ECE/TRANS/WP.29/2009/36
17 décembre 2008

Proposition de complément 12 au Règlement n° 43
(Vitrage de sécurité)

Communication du Groupe de travail des dispositions générales de sécurité (GRSG)*

«Vitres en verre feuilleté autres que les pare-brise

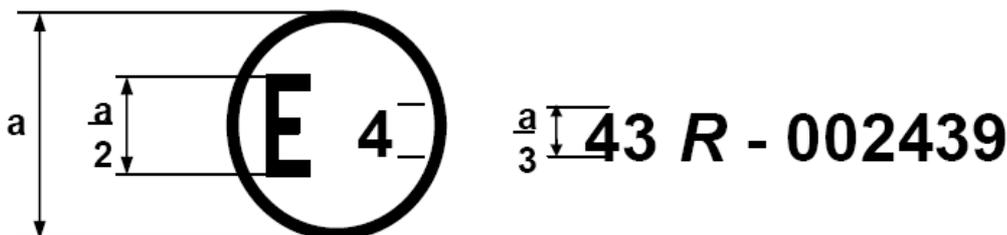
Ajouter l'exemple de marque d'homologation, libellé comme suit:

a = 8 mm mini.

La marque d'homologation ci-dessus, apposée sur une vitre en verre feuilleté autre qu'un pare-brise, indique que l'élément en question a été homologué aux Pays-Bas (E 4) conformément au Règlement n° 43 sous le numéro d'homologation 002439. Le numéro d'homologation indique que l'homologation a été délivrée conformément aux prescriptions du Règlement n° 43.».
